第 78 回岩手県環境影響評価技術審査会

(仮称) 釜石広域風力発電事業更新計画に係る環境影響評価手続状況

事業の名称	(仮称) 釜石広域風力発電事業更新計画	
適用区分	法第1種	
事業の種類	風力発電(陸上)	
事業の規模	出力: 42,900kW	
事業の実施区域(予定地)	遠野市、釜石市、大槌町	
事業者の名称	株式会社ユーラスエナジーホールディングス	
環境影響評価手続者	同上	
配慮書	提出	平成30年 5月30日付け
	縦覧期間	平成30年 5月30日～平成30年 6月29日
	住民等の意見書の提出期間	平成30年 5月30日～平成30年 6月29日
	技術審査会の審査	平成30年 7月11日
	知事意見の送付	平成30年 月 日 (期限: 平成30年 8月28日 事業者指定)

(仮称) 釜石広域風力発電事業更新計画 計画段階環境配慮書に対する
委員からの事前質問・意見及び事業者回答

《配慮書》 p68 図3.1.5-7 現存植生図

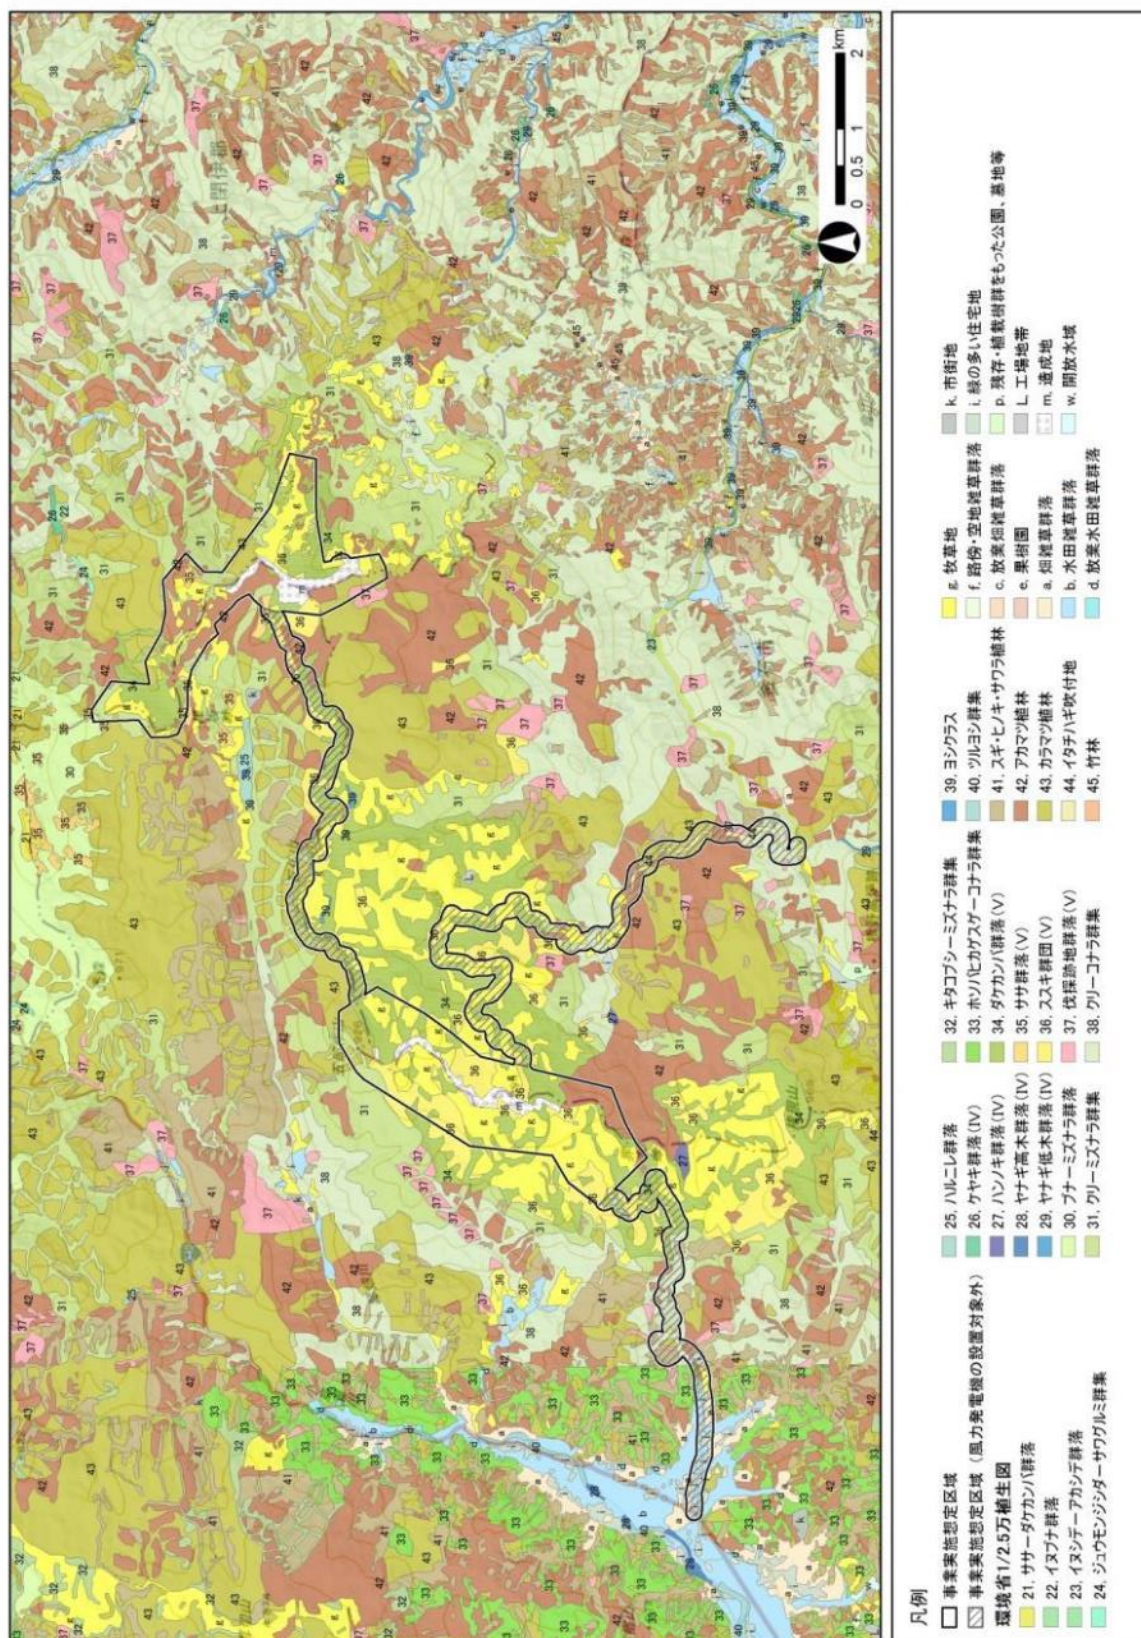
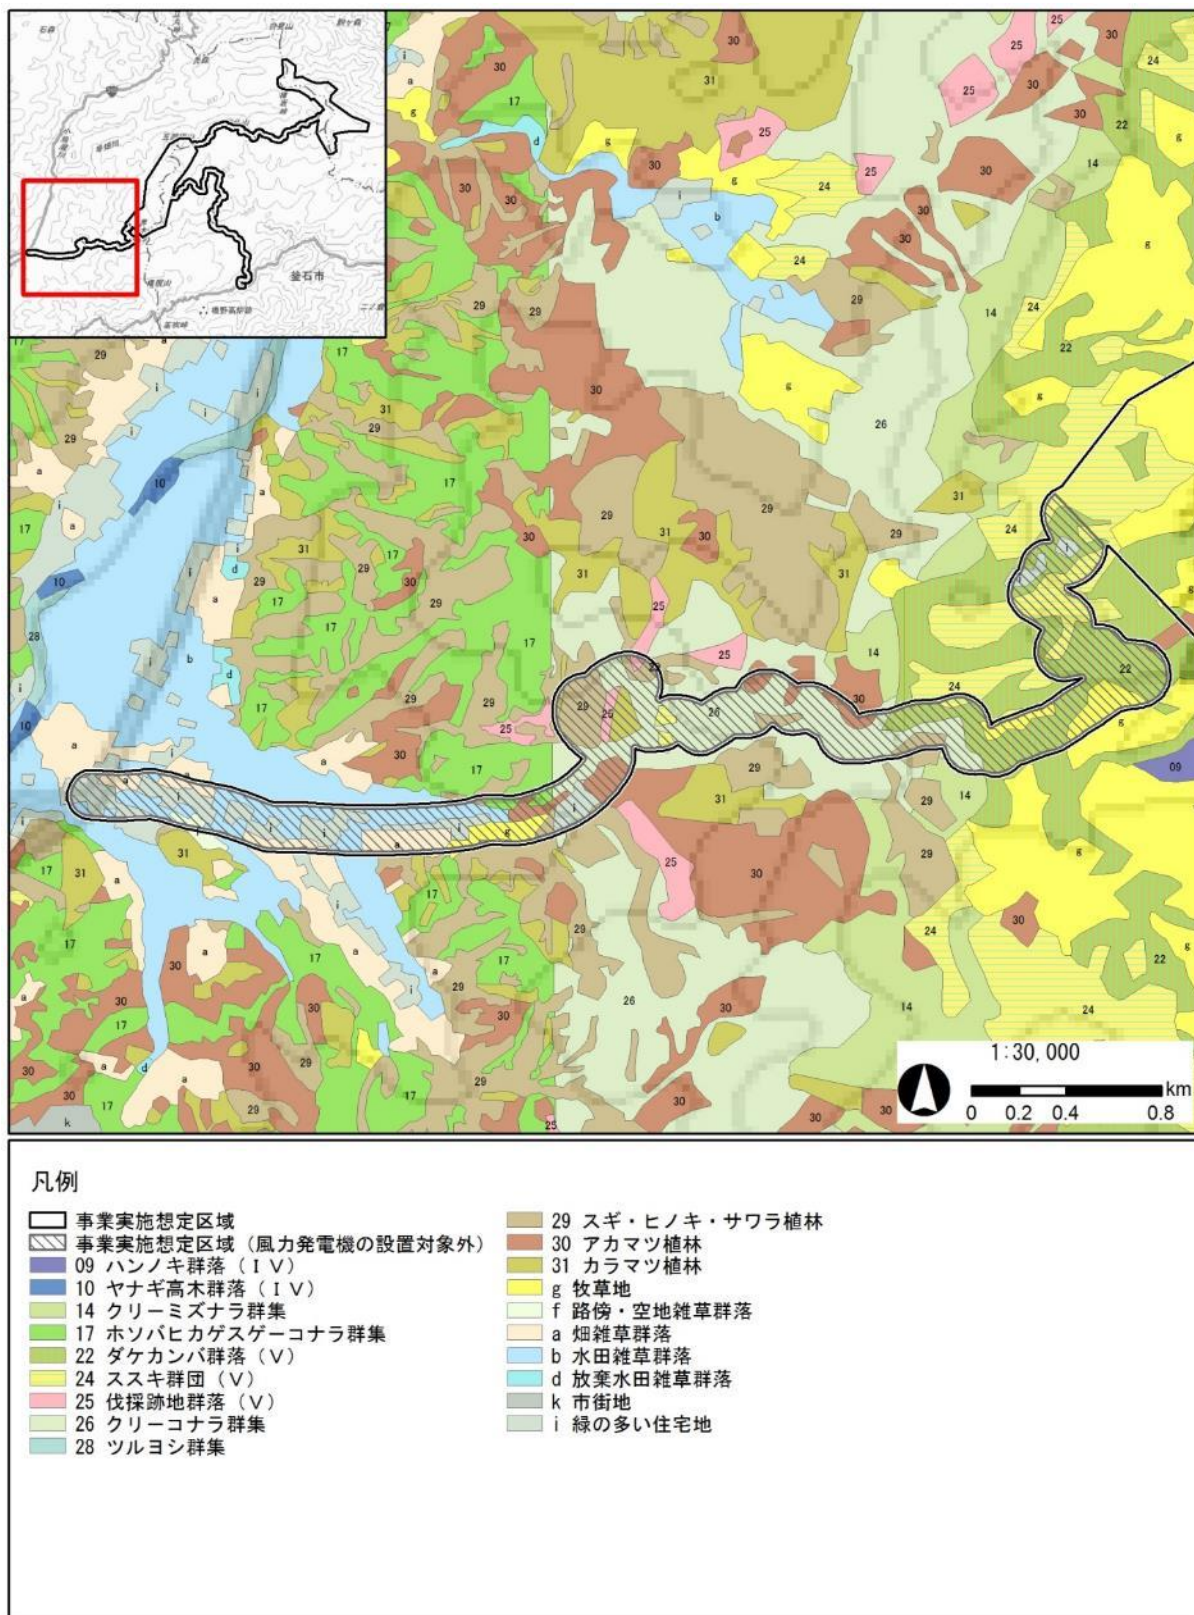
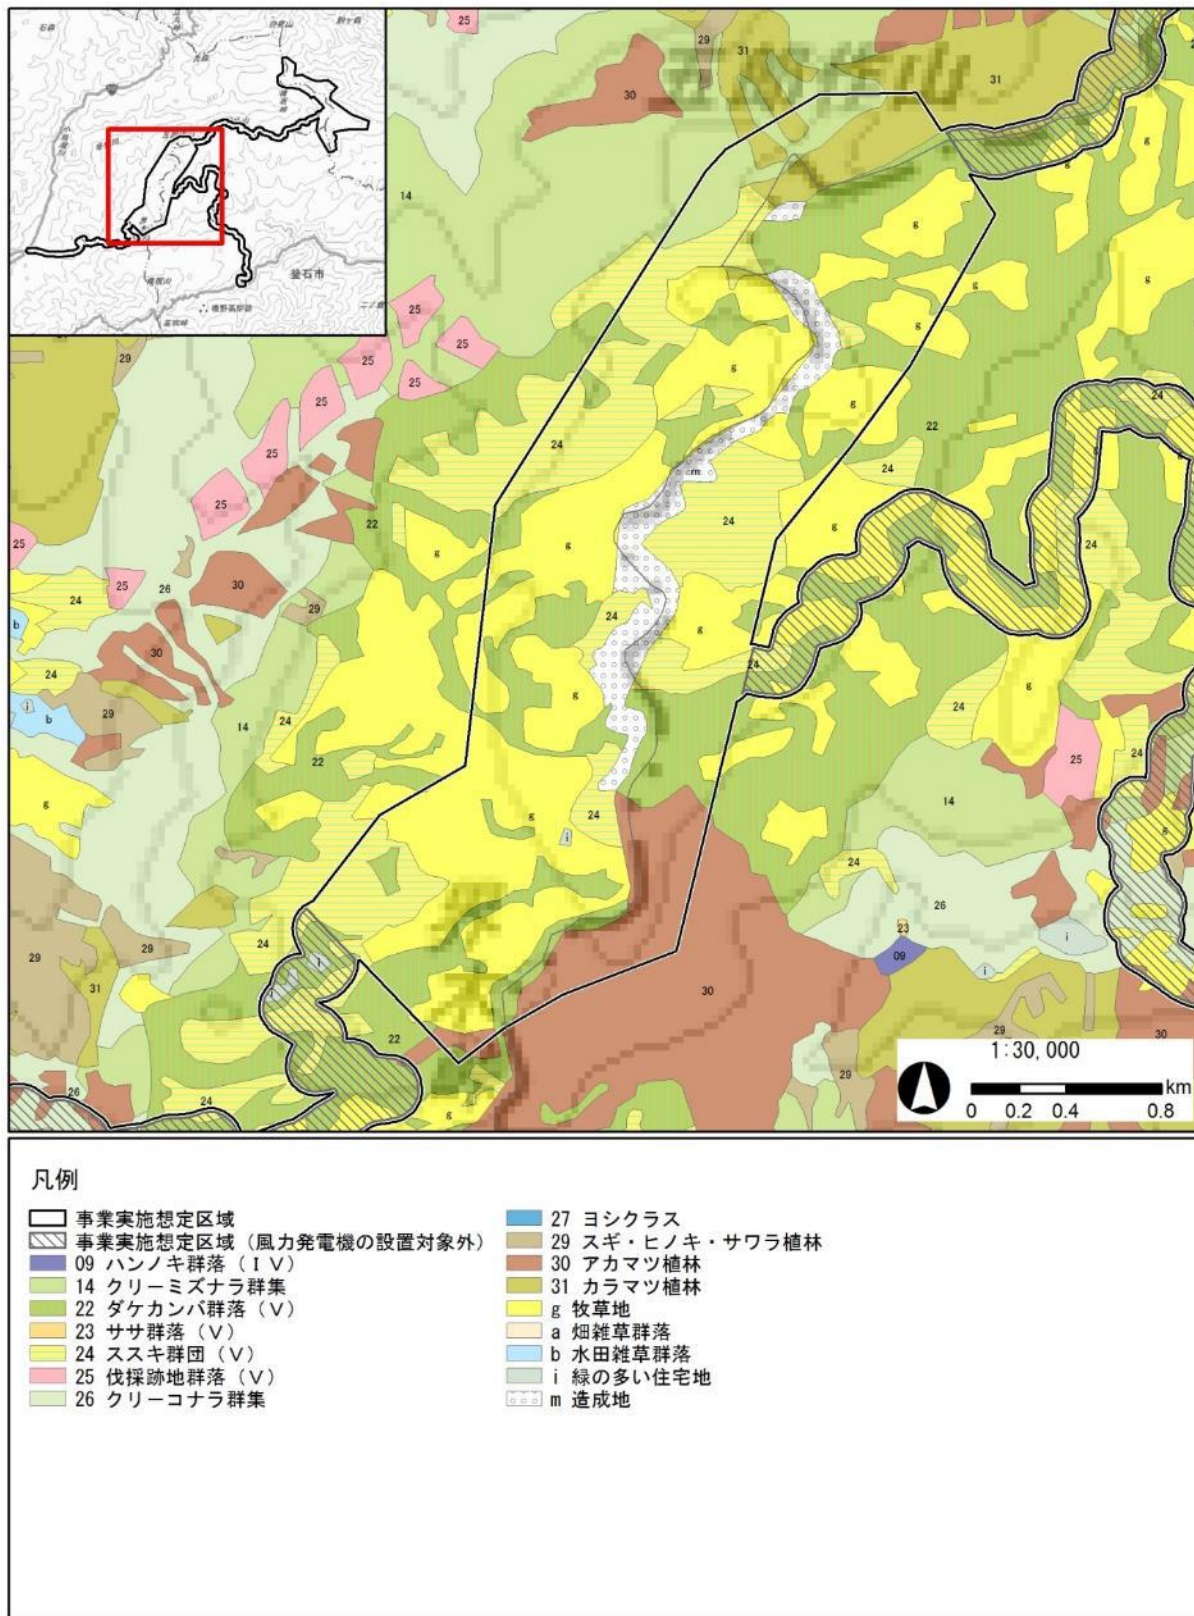
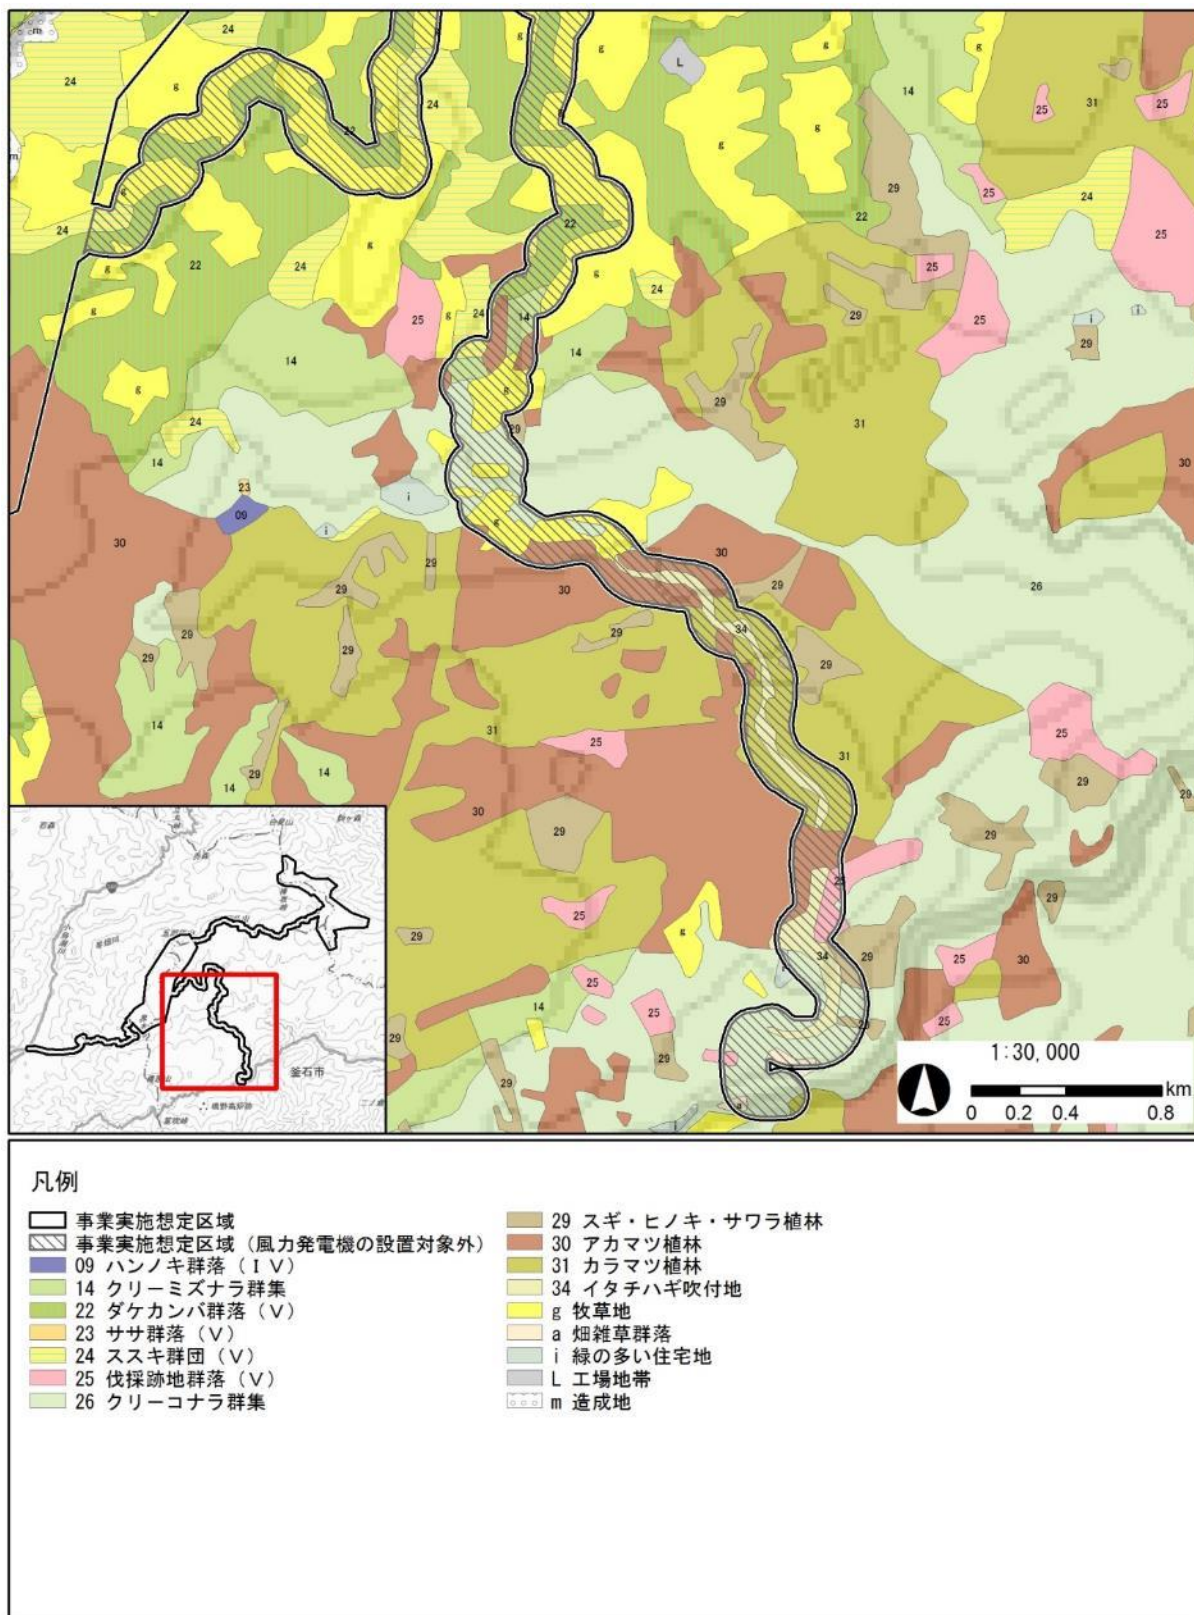
- ・ 図のもとになったデータが何年の調査のものかを示していただきたい。
- ・ 図が小さすぎて判別できないので、事業実施想定区域の部分を拡大したものを示していただきたい。

第7回自然環境保全基礎調査に基づくもので、調査年は2005年（平成17年）、2008年（平成20年）、2013年（平成25年）です。

事業実施想定区域の範囲の拡大図を別紙でご用意しました。（→別紙1）
